IV.2. Comentarios de Ing. José R. Alejandro García en Vista Pública del 26 de septiembre de 2007.

IV.3. Comentarios del Público que Asistió a las Vista Pública, del 26 de septiembre de 2007.

ILUSTRACION: 2A

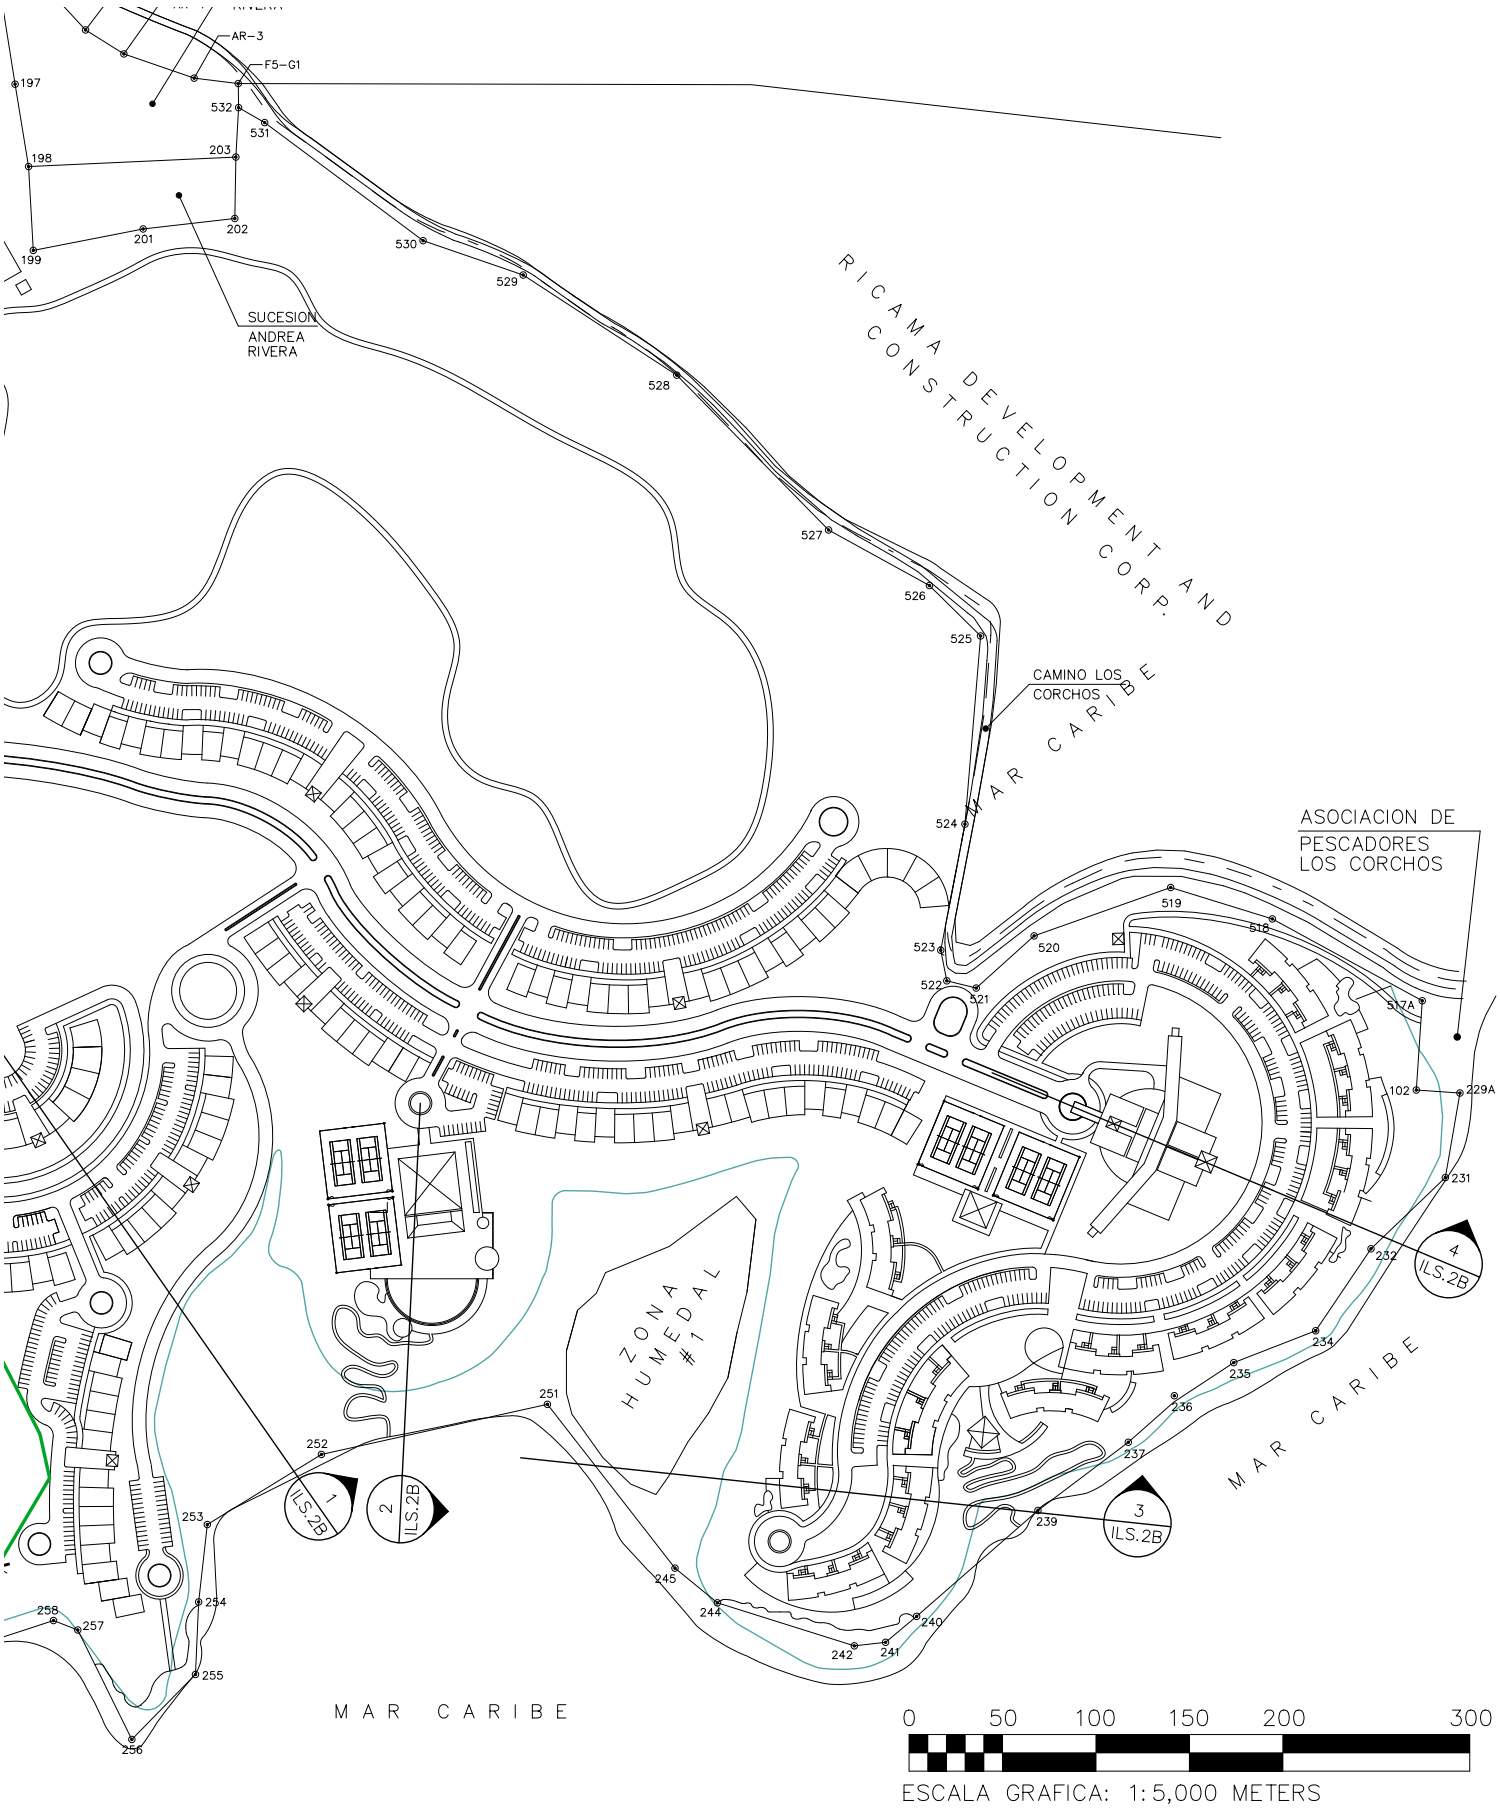
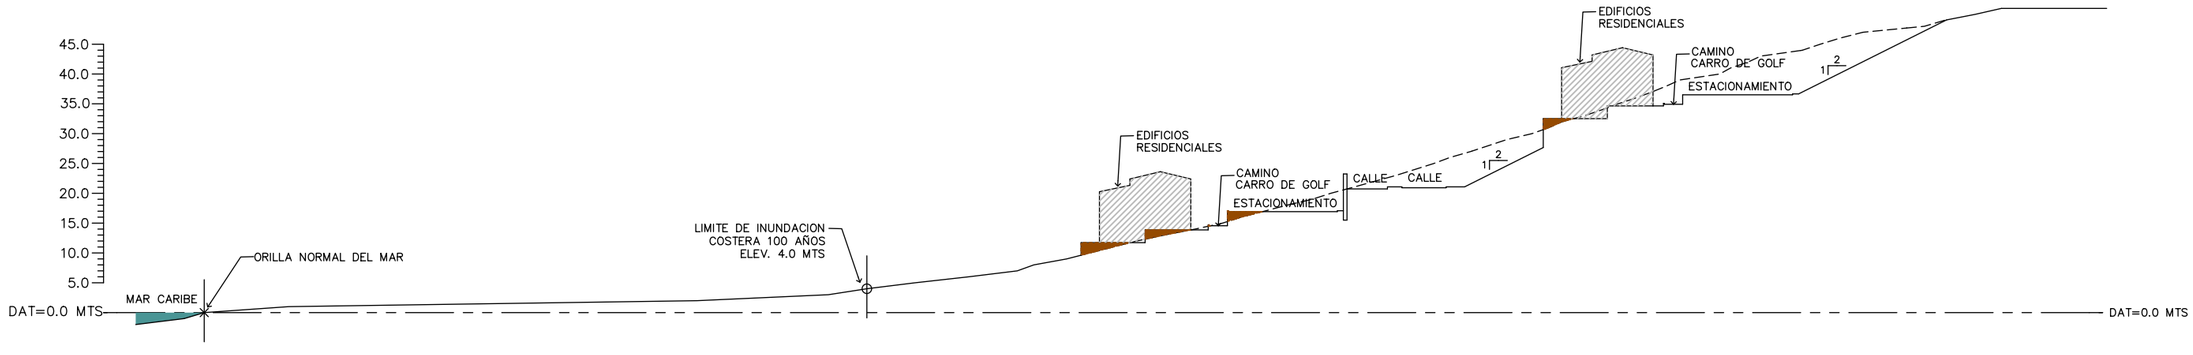
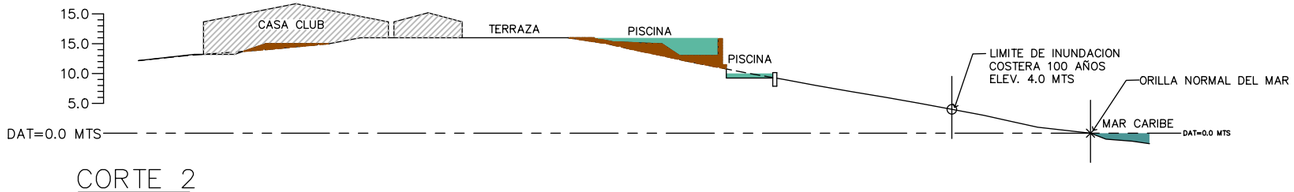
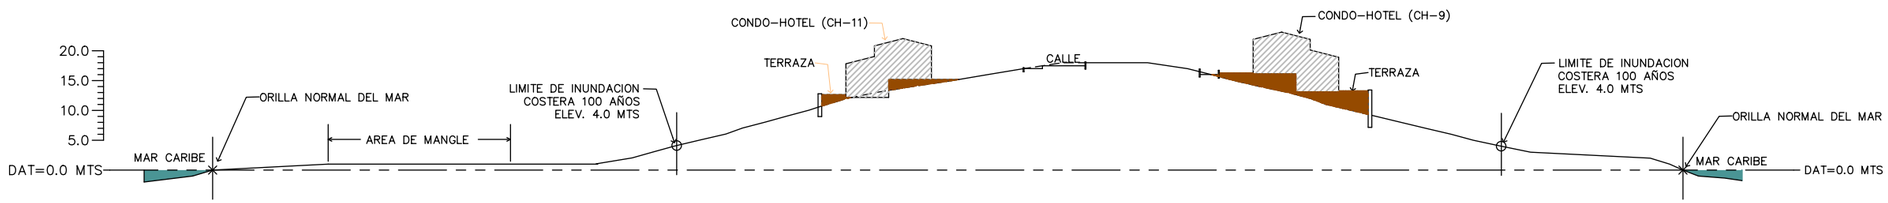
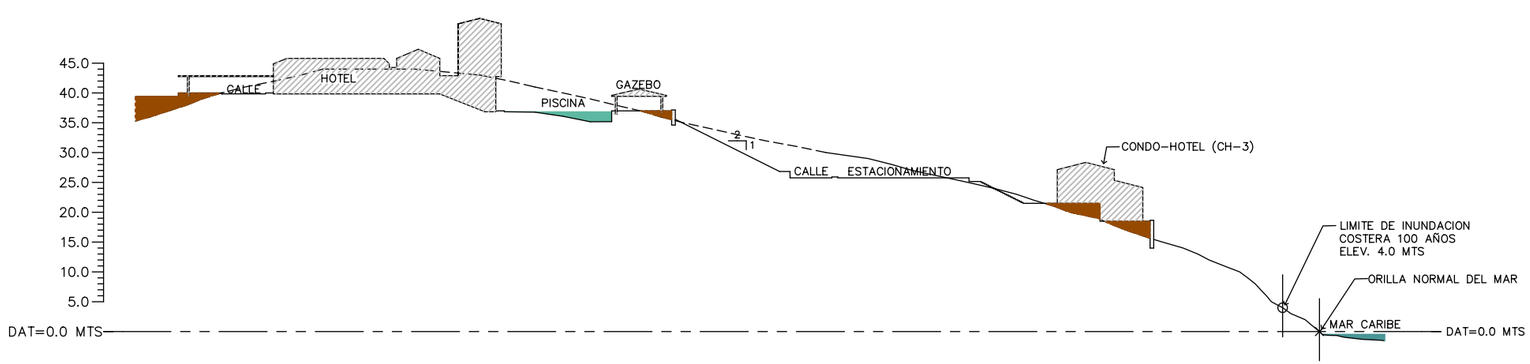
1. Comentarios o Señalamientos sobre Marejadas, Mapa de FEMA, etc.

2. Expresan que los mapas de FEMA que se emplearon no son los que entraron en vigencia en enero de 2008. La aprobación del proyecto tendrá que tomar en consideración los nuevos mapas (Sección 65, Pág. 20 del Informe.

*ocurrieran cambios climáticos relacionados al derretimiento de los glaciares y el aumento en los niveles del mar, que algunos científicos han expresado que sería de 2.00 metros, tampoco esto se vería afectado por las estructuras propuestas por que la más baja está en el nivel 8.00 metros. Referimos a las Ilustraciones **2A y 2B**.*
